Nr pisma ZP.GZU.2/2023

Dotyczy: postępowania prowadzonego w trybie podstawowym bez negocjacji na podstawie art. 275 ust. 1 ustawy Pzp na realizację zamówienia pn.: „**Rozbudowa sieci kanalizacji sanitarnej w miejscowości Brzeźnica, Brzezinka - ulice: Promowa, Wiślana, Zielona, Spacerowa**”

Wyjaśnienia 6

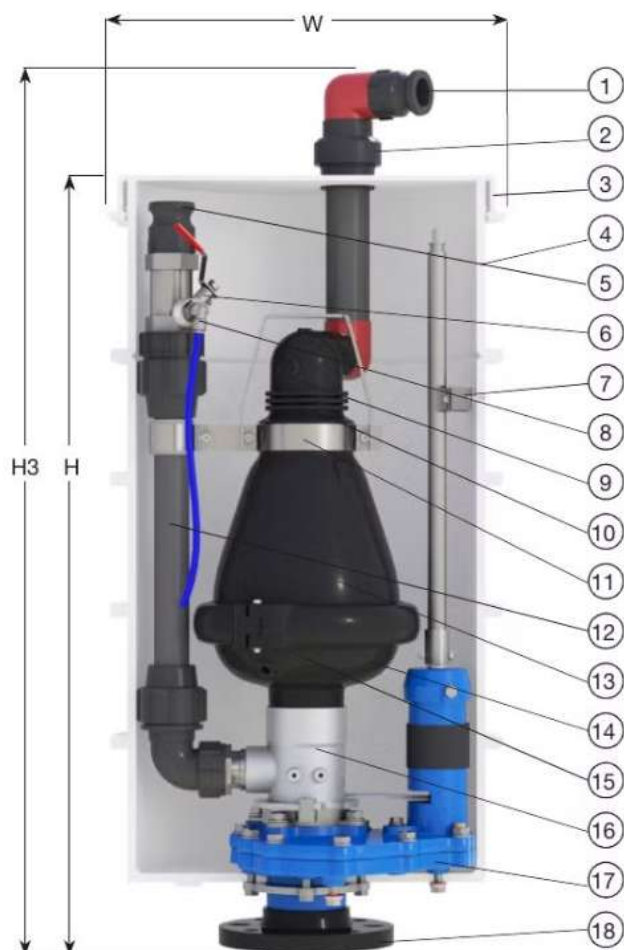
Prosimy o wyjaśnienie w jakim celu na rurociągu tłocznym zaprojektowano aż 11 studni i każdą wyposażono w zawór napowietrzająco – odpowietrzający z funkcją czyszczenia? Prosimy o wskazanie przykładowego producenta i numeru katalogowego takiego zaworu, ponieważ w naszej opinii nie ma w sprzedaży zaworów tego typu (rysunki S-K-4.3 i S-K-4.2). Według naszych informacji nasadka odcinająca do zabudowy międzykołnierzowej wchodząca w skład wyposażenia każdej studni na rurociągu tłocznym występuje tylko do średnicy 80mm a projekt zakłada średnicę 100mm.

Zaprojektowano 11 kpl studni z zaworami napowietrzająco- odpowietrzającymi oraz zasuwami odcinającymi ze względu na długość sieci ciśnieniowej- odcinka tłocznego ~1920m, topografię terenu z uwzględnieniem przejść przez kanał Łączany - Skawina, przejść pod rowami dopływowymi do stawów i rowami przydrożnymi a także zachowując możliwość odpowietrzania, czyszczenia i odcięcia poszczególnych krótkich odcinków sieci. Szczegółowe rozwiązania lokalizacji niniejszych studni przedstawiono na rysunkach.

Poniżej przykładowe zawory napowietrzająco -odpowietrzające do pobrania oraz podgląd wykonania:

W przypadku braku dostępności nasady docinającej pomiędzy trójnikiem a zaworem napowietrzająco-odpowietrzającym należy zbudować zamiennie zasuwę nożową o odpowiedniej średnicy.
